COMITÉ CONSULTATIF D'URBANISME

DEMANDE D'APPROBATION PAR PIIA - 3530, rue Jean-Talon O. (2 174 794)

3530, rue Jean-Talon O. - Transformation des façades - 3003170708

BÂTIMENT CONSTRUIT - PLANS APPROUVÉ CA16 17371

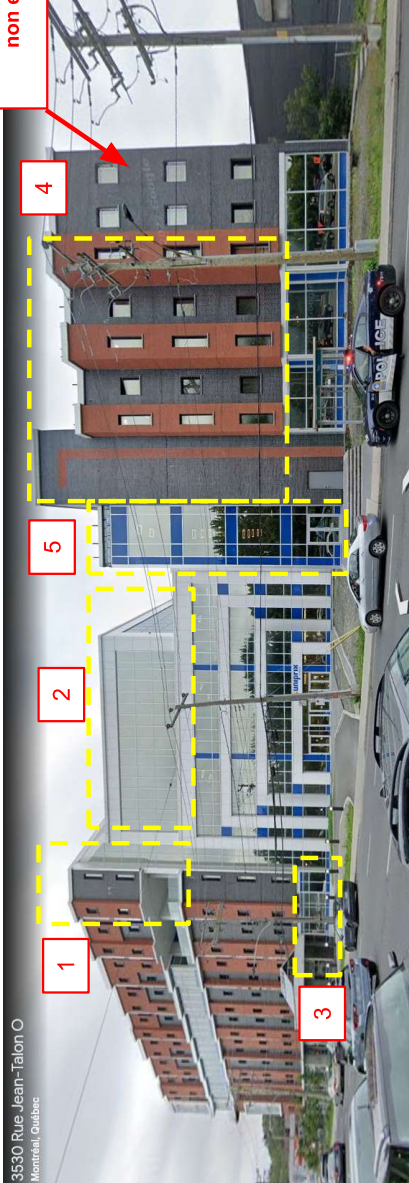
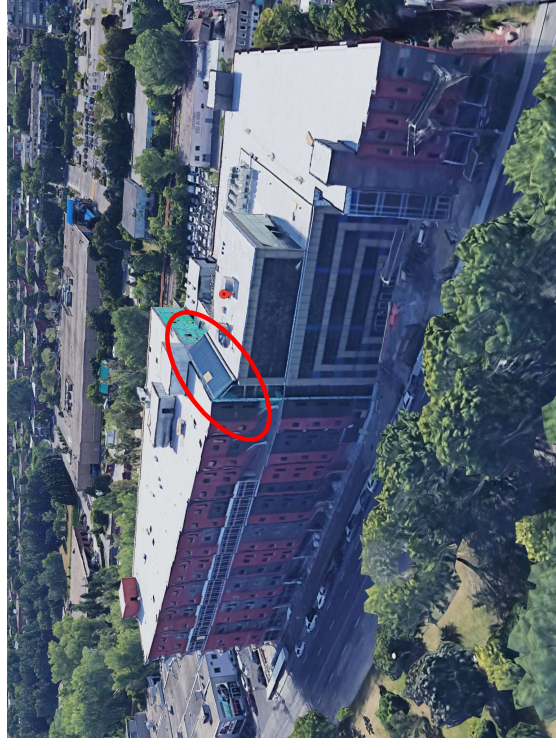
| 1 | <p>Raison(s) : Contraintes architecturales (accumulation de neige sur la verrière et dégradation prématurée des matériaux de construction).</p> <p>Résultat(s) : Élimination du mur aveugle en brique et dégradé naturel de l'Ouest vers l'Est.</p> |
| 2 | <p>Raison(s) : Contrainte structurelle en ingénierie (fermes de toit de 36" et renforcement supplémentaire de 36" de la structure existante).</p> <p>Résultat(s) : Maintien de la hauteur intérieure de la salle permettant un aménagement fonctionnel.</p> |
| 3 | <p>Raison(s) : Réaménagement de l'espace extérieur pour fumeurs selon les exigences ministérielles.</p> <p>Résultat(s) : Réduction des risques à la clientèle face à la circulation automobile ; respect de la Loi sur le tabagisme ; meilleure continuité architecturale de la façade commerciale au RDC.</p> |
| 4 | <p>Raison(s) : Réaménagement des unités de vie selon les exigences ministérielles.</p> <p>Résultat(s) : Modification de la séquence du jeu de couleur de brique, et ce dans le respect de la proposition initiale.</p> |
| 5 | <p>Raison(s) : Réaménagement des unités de vie selon les exigences ministérielles.</p> <p>Résultat(s) : Création d'espaces intérieurs naturellement éclairés ; élimination du mur aveugle en briques ; allègement architectural de la façade avec vitrage ; meilleure continuité avec la façade Nord du bâtiment.</p> |

FAÇADE NORD

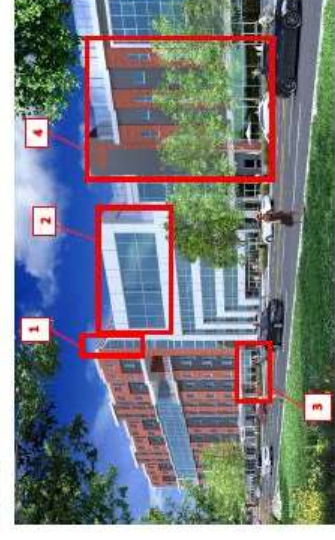
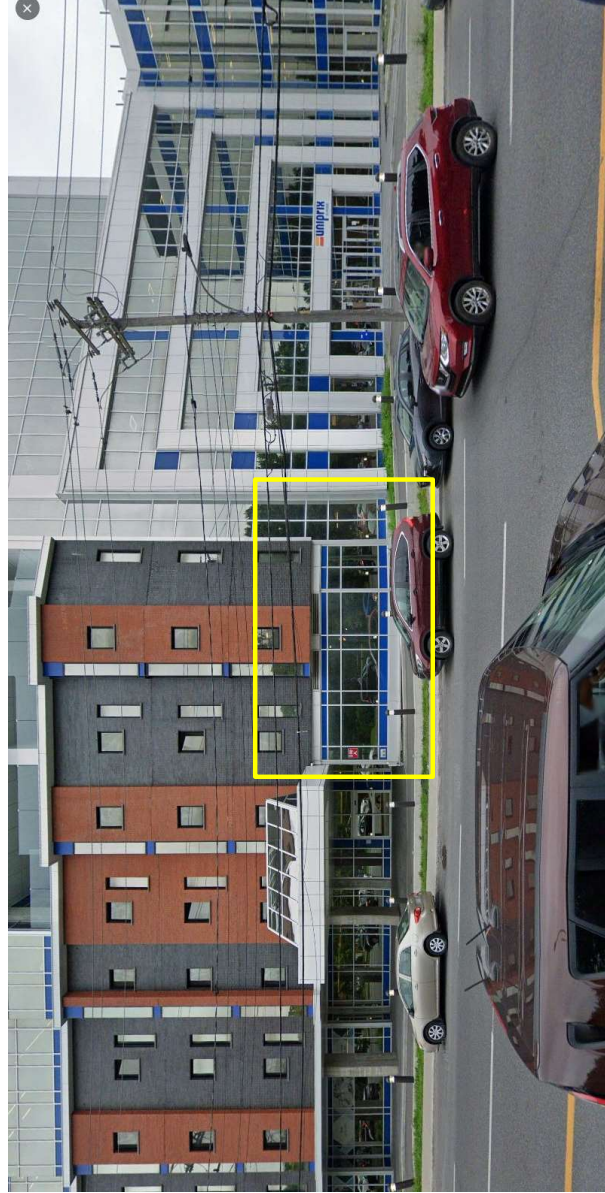
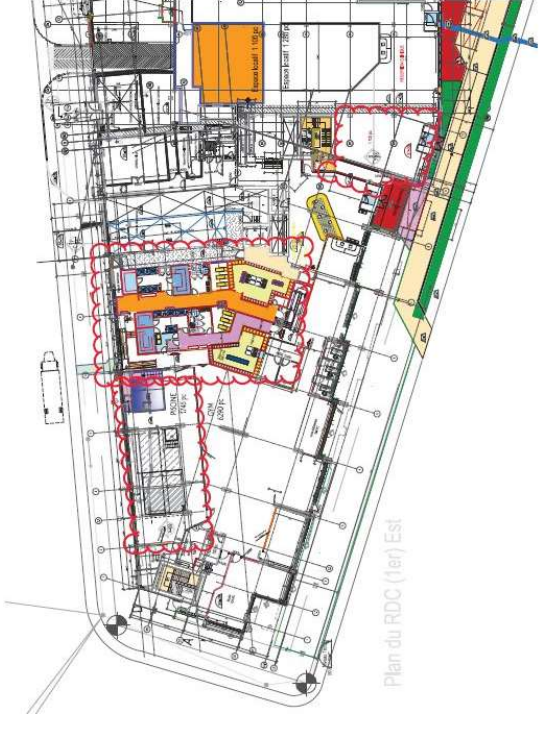
| 1 | Raison(s) : Contraintes architecturales (accumulation de neige sur la verrière et dégradation prématurée des matériaux de construction). Résultat(s) : Élimination du mur aveugle en brique et dégradé naturel de l'Ouest vers l'Est. |
| 2 | Raison(s) : Contrainte structurelle en ingénierie (fermes de toit de 36" et renforcement supplémentaire de 36" de la structure existante). Résultat(s) : Maintien de la hauteur intérieure de la salle permettant un aménagement fonctionnel. |
| 3 | Raison(s) : Réaménagement de l'espace extérieur pour fumeurs selon les exigences ministérielles. Résultat(s) : Réduction des risques à la clientèle face à la circulation automobile ; respect de la Loi sur le tabagisme ; meilleure continuité architecturale de la façade commerciale au RDC. |
| 4 | Raison(s) : Réaménagement des unités de vie selon les exigences ministérielles. Résultat(s) : Modification de la séquence du jeu de couleur de brique, et ce dans le respect de la proposition initiale. |

Toit - 4e étage

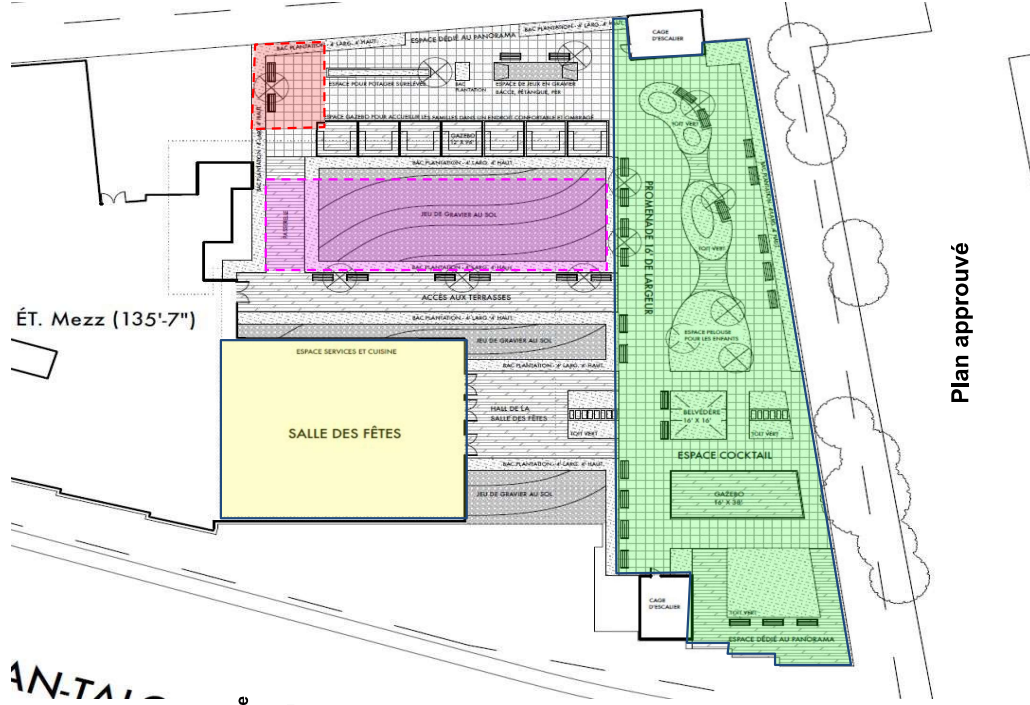
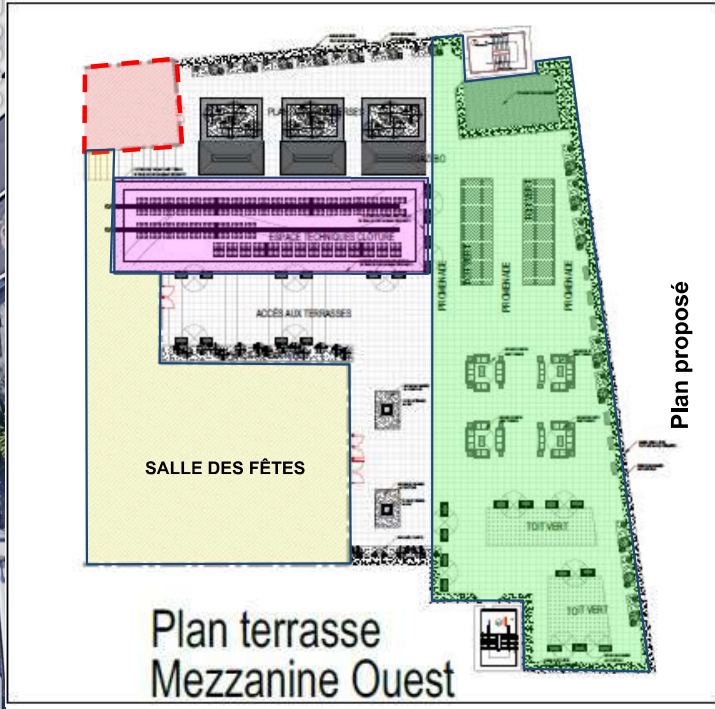
- Équipement mécanique
- Nouvelle construction hors-toit

FAÇADE SUD : élévations

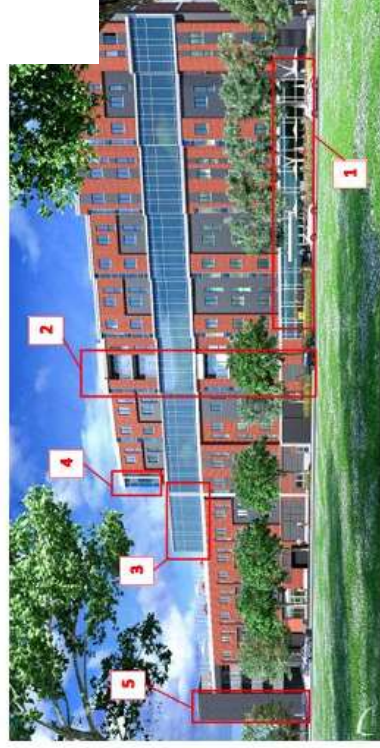
| 1 | Harmonisation architecturale : Harmonisation architecturale de la façade en conformité avec l'article 30 de la Résolution PP-82 résultant en une meilleure fonctionnalité des commerces au RDC, une élimination du mur aveugle en briques et risques de graffiti sur ruelle arrière et une meilleure continuité architecturale avec les façades nord et est. |
| 2 | Exigences ministérielles : Réaménagement des unités de vie selon les exigences ministérielles résultant en la création de plus petites unités de vie avec services, des espaces intérieurs naturellement éclairés et une accessibilité universelle pour les résidents à des espaces extérieurs (balcons). |
| 3 | Contraintes en ingénierie : Nécessité d'augmenter la superficie de la salle mécanique au niveau de la mezzanine pour répondre aux exigences de ventilation selon le code de construction résultant en l'élimination du mur aveugle en briques, une continuité du vitrage au niveau de la mezzanine et l'installation des persiennes sur la terrasse et non sur la façade du bâtiment. |
| 4 | Exigences ministérielles : Réaménagement des unités de vie selon les exigences ministérielles résultant en une harmonisation architecturale du bâtiment par l'ajout du faux mur rideau qui reprend l'architecture de la façade nord du bâtiment. |
| 5 | Harmonisation architecturale : Harmonisation architecturale de la couleur de cage d'escaliers sud-ouest avec celle de la cage d'escaliers nord-ouest après transformation tel que les 2 cages d'escaliers de la section ouest du bâtiment sont de la même couleur. |

FAÇADE OUEST : élévations

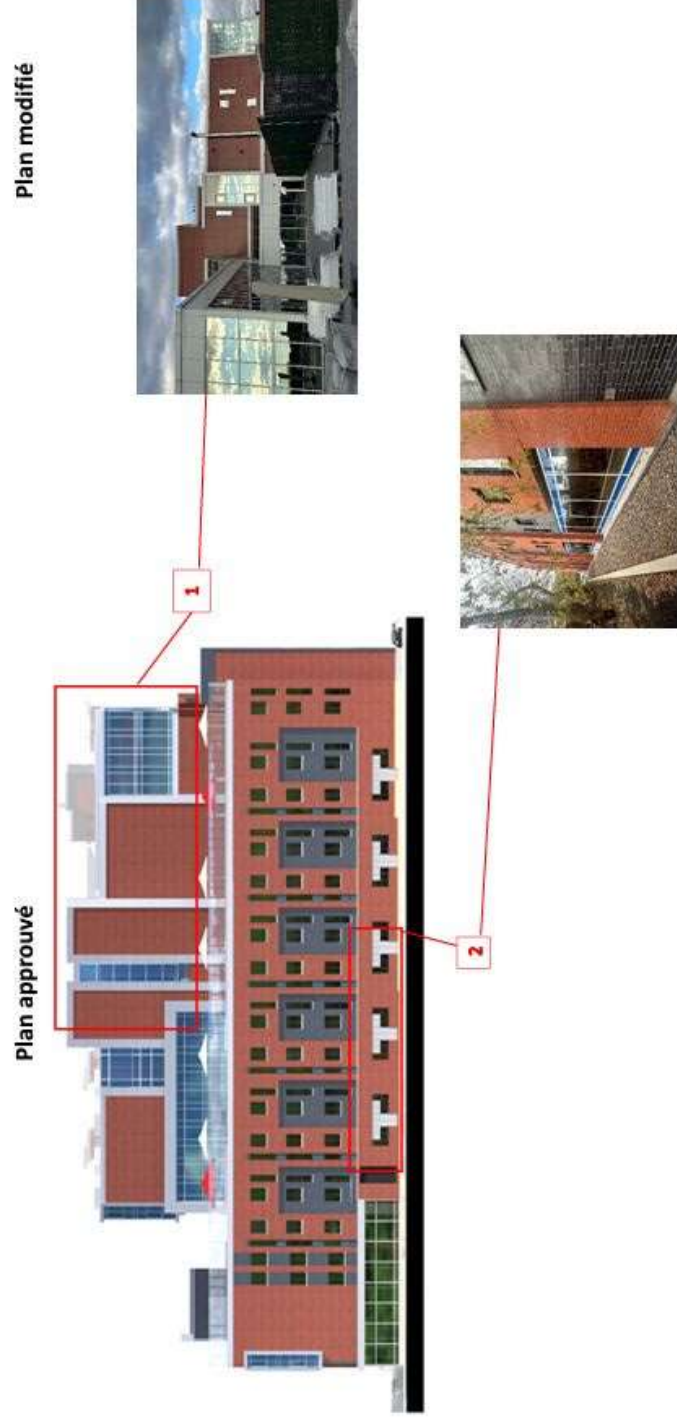
| 1 | Exigences ministérielles et allègement architectural : Réaménagement des unités de vie face aux exigences ministérielles et allègement matériaux en conformité avec l'article 30 de la Résolution PP-82 (panneaux architecturaux au lieu de la brique) pour concorder avec les matériaux de la salle des fêtes (panneaux d'aluminium) résultant en une harmonisation architecturale et une élimination des grands murs aveugles en brique. |
| 2 | Exigences ministérielles : Réaménagement des bureaux des infirmières selon les exigences ministérielles (à l'écart des unités et vitrage avec lumière naturelle) résultant en un allègement architectural de la façade ouest et une meilleure continuité avec les façades nord, est et sud du bâtiment. |
